BRUXELLES. Rue des Harengs, 14 - 16  
(= ensemble classé / en zone de protection de la Grand-Place)  
**PERMIS UNIQUE** : Rénover deux immeubles mixtes de commerce et logement, rénover le commerce au rez-de-chaussée, réaliser des modifications intérieures visant notamment à réinstaurer un accès indépendant aux logements, et modifier le nombre de logements aux étages passant de deux à trois logements dont un logement touristique.  
Demande de BUP – DPC / BUP – DU du 16/12/2025

**Avis de la CRMS**

*Comparaison entre le rez-de-chaussée projeté dans la demande initiale (à gauche) et le plan revu (à droite). Documents extraits du dossier.*

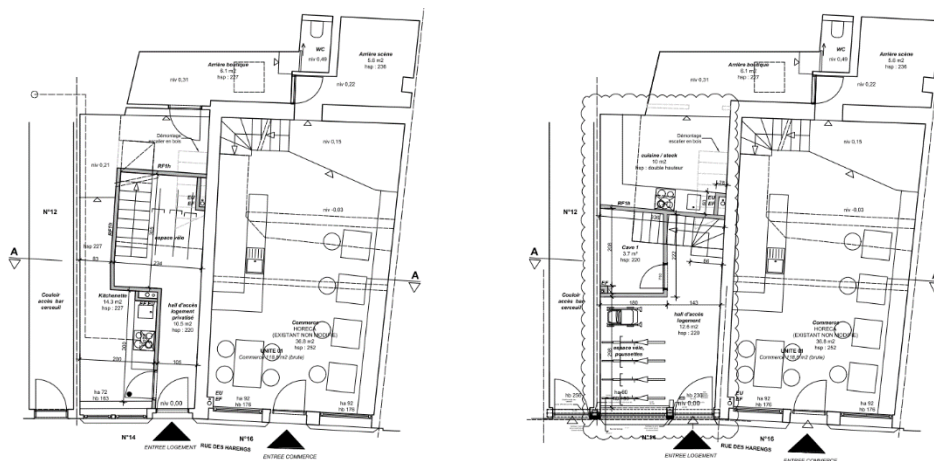
L'Assemblée constate que le plan projeté du rez-de-chaussée du n°14 présente une distribution plus rationnelle que la proposition précédente et respecte davantage la lisibilité du parcellaire historique, ce qui constitue une évolution positive du projet. Elle considère toutefois que l'affectation projetée du local à front de rue en rangement à vélos et poussettes demeure peu valorisante pour ce rez-de-chaussée doté d'une vitrine, implanté au cœur de la zone UNESCO. Elle recommande donc d'opter à cet endroit pour une fonction renforçant l'animation du rez-de-chaussée.
